Akce: **Nová radnice pro Prahu 7**

Klient: **Městská část Praha 7****ZMĚNOVÝ LIST**Číslo: **031****Změny zesílení sloupů a PO**

Změny technologie zesílení sloupů včetně PO na základě nepředvídatelných skutečností.

OBANDAŽOVÁNÍ SLOUPU
600 x 400

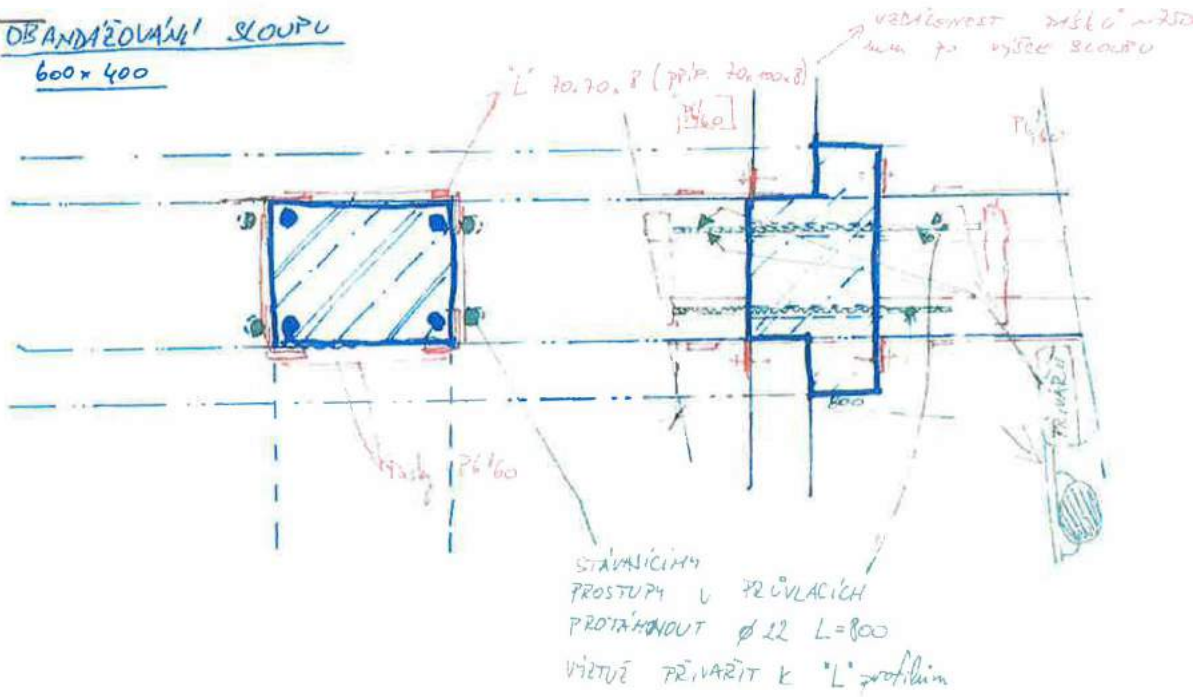
- Před samotným prováděním bourání stěny bude konstrukce podstojkována. Podstojkování přilehlých polí (podstojkování průvlaků a stopních panelů).
- Bude provedeno odříznutí cca 200mm pruhu stěny od budoucího líce sloupu tak, aby byl umožněn přístup ke sloupu a aby bylo možné provést jeho obandážování ocelí, které je schématicky popsáno v příloze tohoto dokumentu.

- Bourání samotných stěn bude prováděno řeznými stroji (pilou, diamantovým lanem...). V takových rastroch, aby bylo možné vyjmutí bloku betonu ze stěny drobnými mechanickými stroji – velikost a hmotnost stroje bude odpovídat statickému výpočtu ing. Františka Kaly ze dne 16.4.2019. V žádném případě nesmí dojít k namáhání stropní konstrukce rázy od padajících kusů betonu o přibližných velikostech větších než 250x300x400mm. Větší kusy budou sundávány strojem.

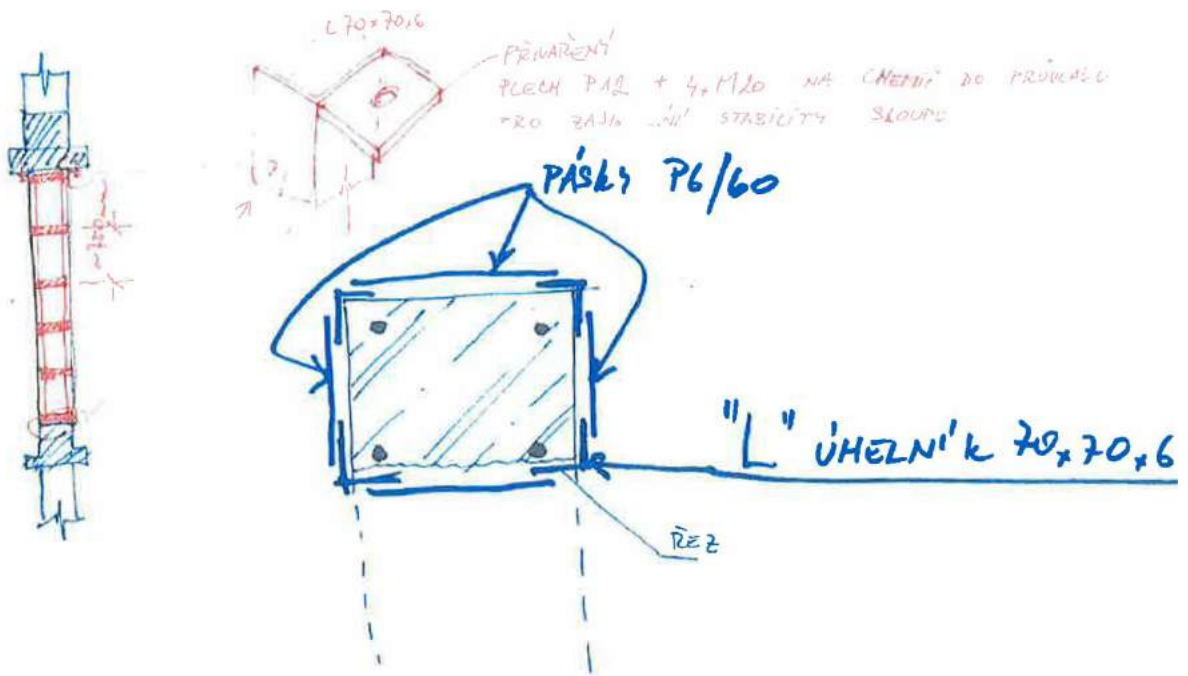
SLOUP DO OBANDAŽOVÁNÍ
BUDE OBETONOVÁN NEBO OBLOŽEN SDR

OBANMĚOVÁNÍ SLOUPU
600 x 400

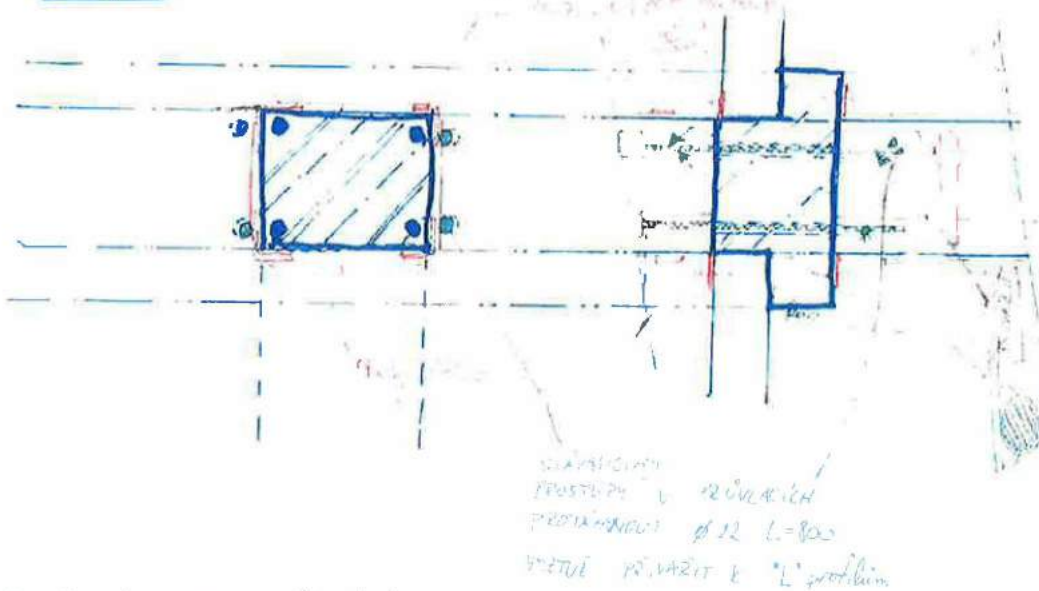
- Před samotným prováděním bourání stěny bude konstrukce podstojkována. Podstojkování přilehlých polí (podstojkování průvlaků a stopních panelů).
- Bude provedeno odříznutí cca 200mm pruhu stěny od budoucího líce sloupu tak, aby byl umožněn přístup ke sloupu a aby bylo možné provést jeho obandážování ocelí, které je schématicky popsáno v příloze tohoto dokumentu.

- Bourání samotných stěn bude prováděno řeznými stroji (pilou, diamantovým lanem...). V takových rastrech, aby bylo možné vyjmutí bloku betonu ze stěny drobnými mechanickými stroji – velikost a hmotnost stroje bude odpovídat statickému výpočtu ing. Františka Kaly ze dne 16.4.2019. V žádném případě nesmí dojít k namáhání stropní konstrukce rázy od padajících kusů betonu o přibližných velikostech větších než 250x300x400mm. Větší kusy budou sundávány strojem.

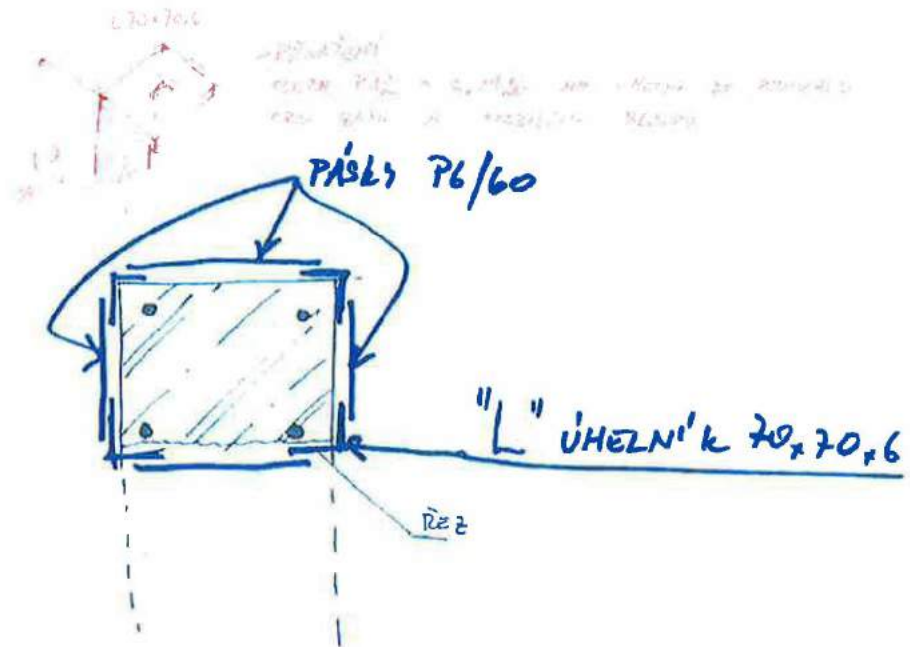
SLOUP DO OBANMĚOVÁNÍ
BUDE OBĚTNOVÁN NEBO OBLOŽEN SDR

POHLED NA SLOUP + DETAIL KOTVENÍ

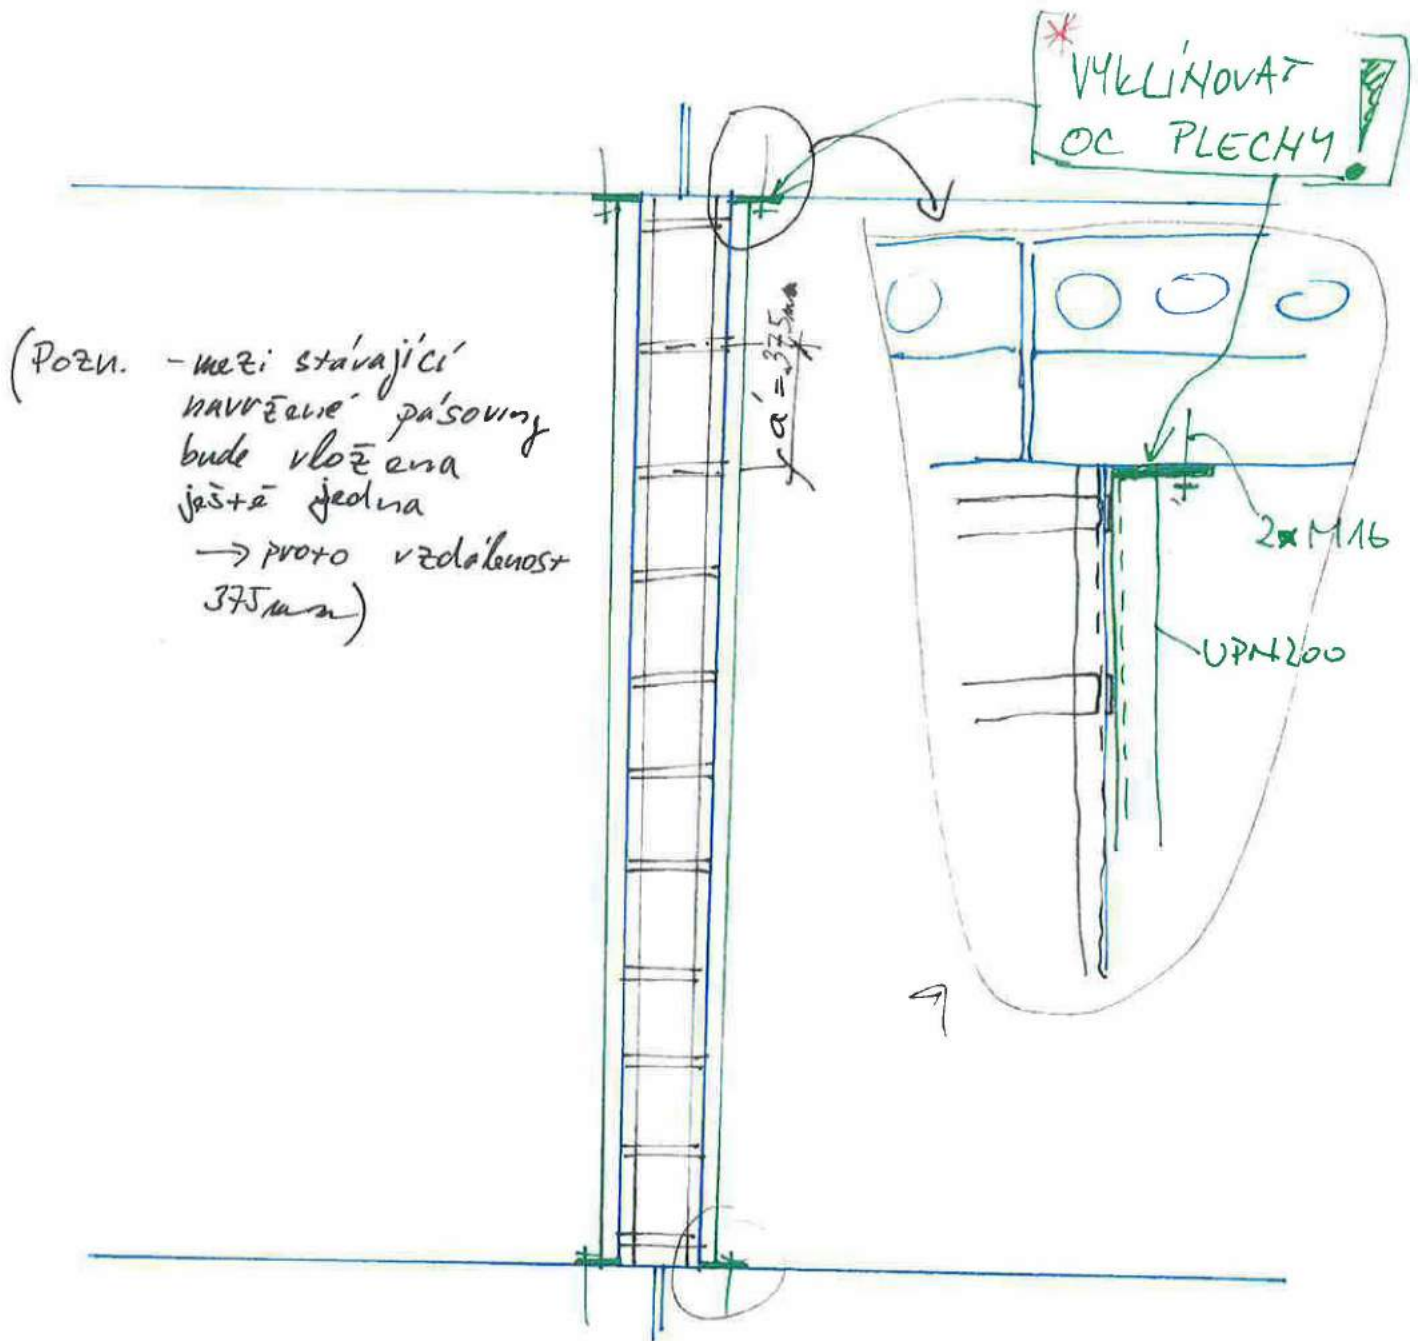
- NUTNÉ VYKLIKOVÁNÍ PATNÍCH PLECHU → SESICHI AKTIVOVÁNÍ
- VYKLIKOVÁNÍ PROVÉST PO PŘIVÁŘENÍ K PÁSOVINÁM OBANDAŽOVÁNÍ

ŘEZ SLOUPEM

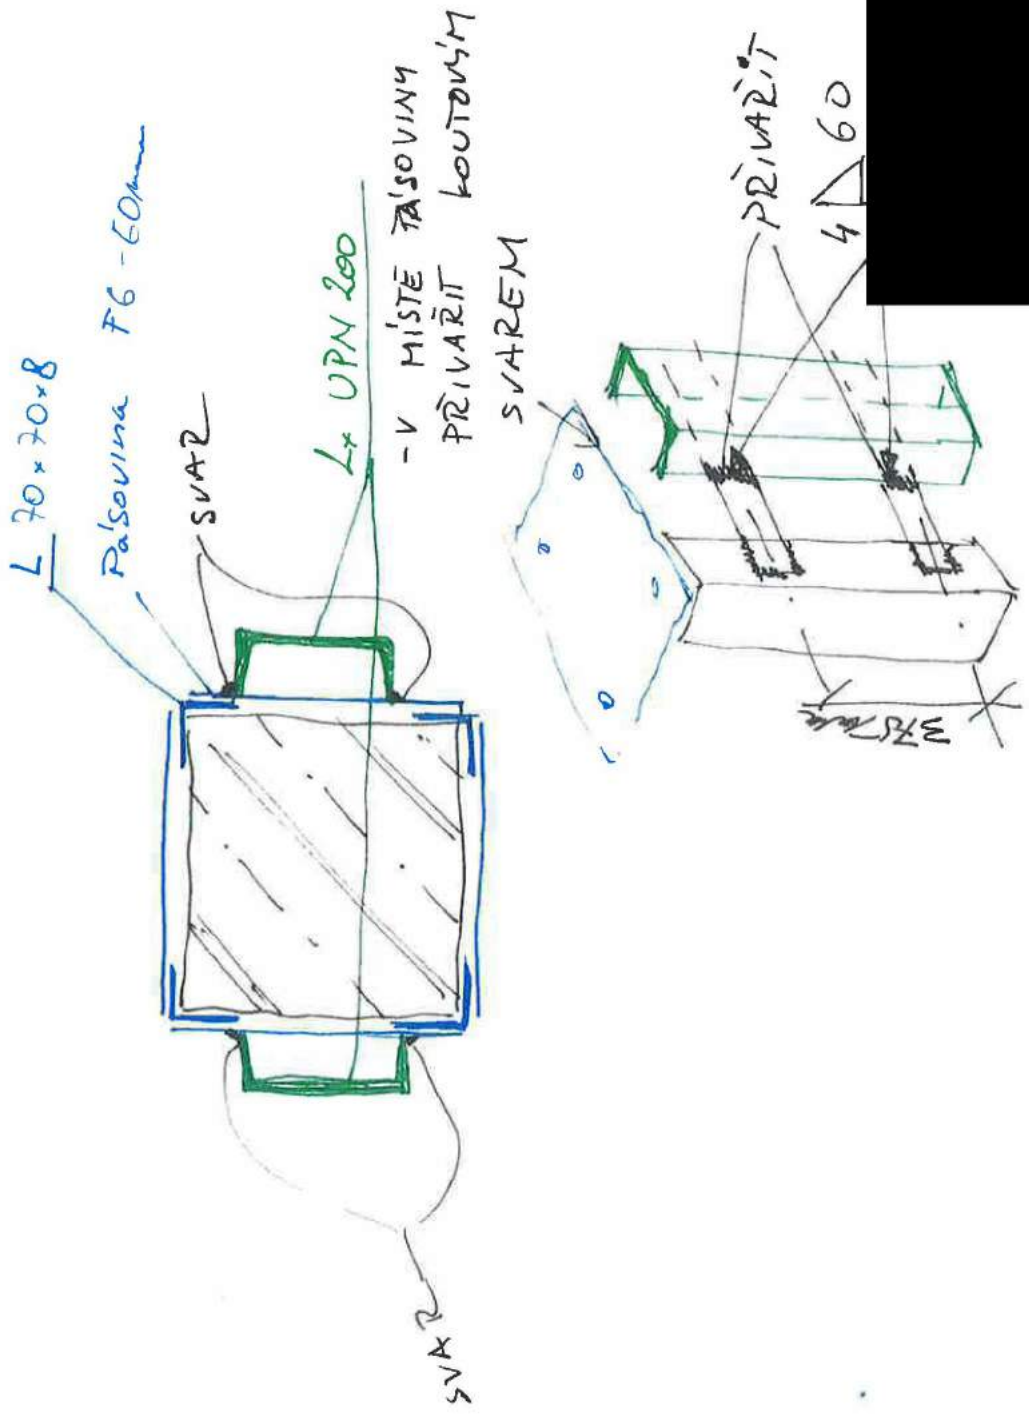
Statik HSD statika s.r.o. upřesnil dne 3. 6. 2019 nutnost úpravy bandážování sloupů v 1.NP a sloupu C/4 v 2.NP viz Příloha č. 4 – Schéma obandážování HSD statika s.r.o. ze dne 3. 6. 2019.
